**Ειδική Υπηρεσία Δημοσίων Έργων
Κατασκευής Συγκοινωνιακών Έργων
με Σύμβαση Παραχώρησης
(Ε.Υ.Δ.Ε. / Κ.Σ.Ε.Σ.Π.)**

ΘΕΜΑ:	Απάντηση στη με αριθμό κατάθεσης 2776/20-05-2021 Αναφορά των Βουλευτών κ.κ. Νικόλαου Ηγουμενίδη, Σωκράτη Βαρδάκη και Χάρη Μαμουλάκη με θέμα «Επιστολή Δήμου Μινώα Πεδιάδος για κατασκευή κάτω διάβασης στη νέα συνδετήρια οδό του αεροδρομίου».
ΣΧΕΤΙΚΟ :	α) Το με αρ. πρωτ. 131287/21-05-2021 έγγραφό σας (αρ. πρωτ. Υπηρεσίας 131288/21-05-2021) με συνημμένα: β) Το με αρ. πρωτ. 130602/20-05-2021 έγγραφο του τμήματος Κοινοβουλευτικού Ελέγχου. γ) Τη με αριθμό κατάθεσης 2776/20-05-2021 Αναφορά, μετά του με αρ. πρωτ. 5133/17-05-2021 εγγράφου του Δήμου Μίνωα Πεδιάδας και του με αρ. πρωτ. 7/26-04-2021 εγγράφου της Κοινότητας Αρχαγγέλου.

Απόσπασμα ορθοφωτοχάρτη

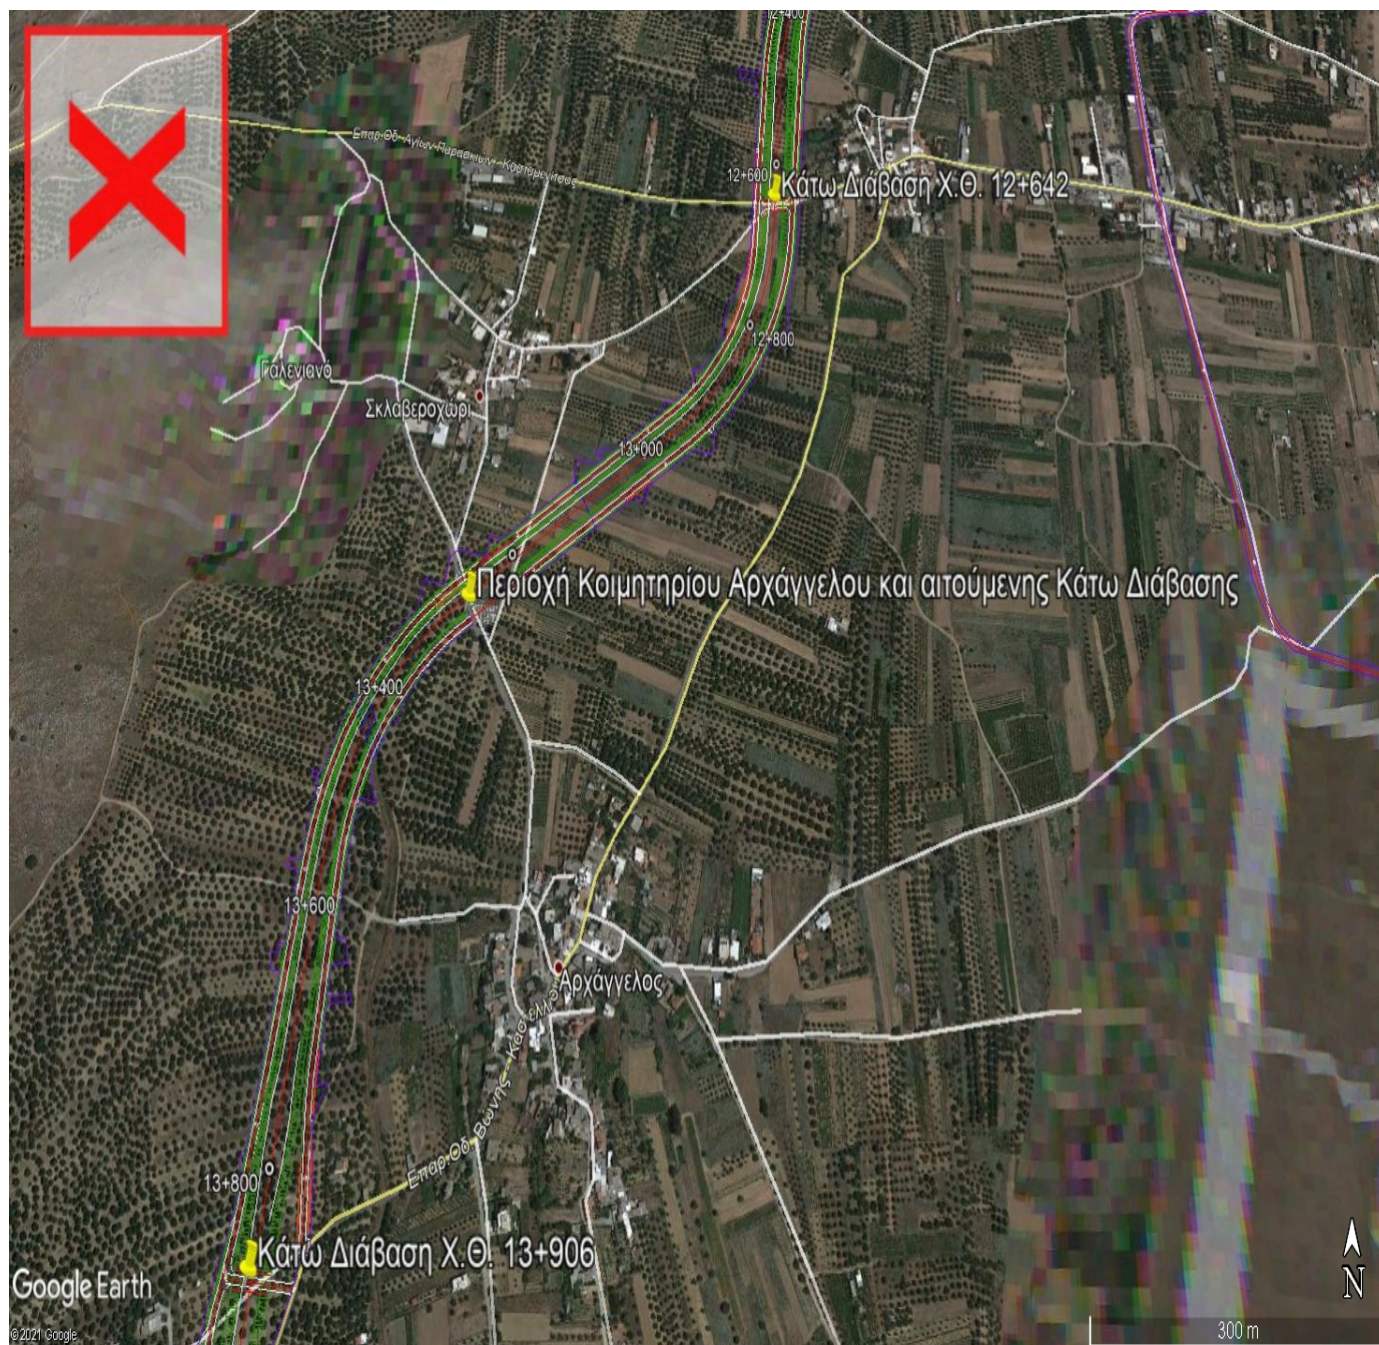
Λόγω της κατασκευής του Αυτοκινητόδρομου σύνδεσης του ΒΟΑΚ με τον Νέο Διεθνή Αερολιμένα Ηρακλείου Κρήτης και στη Χ.Θ. 13+267 αυτού στη περιοχή του Κοιμητηρίου Αρχαγγέλου, διακόπτεται η συνέχεια της τοπικής οδού που συνδέει τους οικισμούς Σκλαβεροχώρι και Αρχάγγελο.

Στην εν λόγω θέση ο Αυτοκινητόδρομος κατασκευάζεται σε επίχωμα μέσου ύψους 3,30 μ. και προβλέπεται η εγκάρσια κάτωθεν αυτού κατασκευή πλακοσκεπούς οχετού αποχέτευσης ομβρίων διατομής 1,0x1,50 μ.

Με βάση την εκπονηθείσα οριστική Μελέτη Οδοποιίας δεν είναι τεχνικά εφικτή η κατασκευή Κάτω Διάβασης στη θέση διασταύρωσης του Αυτοκινητόδρομου με τη τοπική οδό, αλλά υπάρχει η δυνατότητα μετατόπισης του αποχετευτικού αγωγού βορείως του προβλεπόμενου σημείου και κατασκευής στη θέση του υπόγειας διάβασης πεζών διαστάσεων 4,0x2,50 μ.

Επί του νέου Αυτοκινητόδρομου και πλησίον του Κοιμητηρίου Αρχαγγέλου (σε απόσταση 600μ. περίπου) προβλέπεται η κατασκευή δύο (2) Κάτω Διαβάσεων στις Χ.Θ. 12+642 και Χ.Θ. 13+906.

Ως εκ τούτου, η οδική σύνδεση των οικισμών Σκλαβεροχωρίου και Γαλενιανού με τον οικισμό Αρχάγγελου και κατ'επέκταση με το ομώνυμο Κοιμητήριο, θα εξασφαλίζεται μέσω του υφισταμένου τοπικού δικτύου και των ως άνω αναφερόμενων Κάτω Διαβάσεων, με χρήση των παράπλευρων του Αυτοκινητόδρομου οδών.
